# Technical *Info*

**Courroie de distribution CT 881 K2/K4 à l'exemple des Ford 1,25 16V/  
1,4 16 V/ 1,6 16 V - divers modèles à partir de 04/97**

**Fig. 1**  
**Galet, ancienne version**

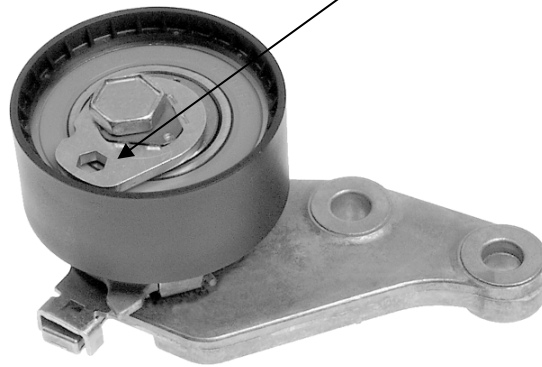
Le galet tendeur fourni dans le kit a une conception différente de celle du galet monté jusqu'alors sur le véhicule.

(Ajustage de l'excentrique jusqu'à alignement du pointeur à l'aide d'une clé Allen)

Lors du changement de courroie, le constructeur prescrit l'utilisation de la nouvelle version en lieu et place de l'ancienne.

La nouvelle version est désormais pourvue d'un goujon pré-monté et peut être directement montée. Après montage de tous les composants, seul le goujon de sûreté est tiré et la tension se règle automatiquement.
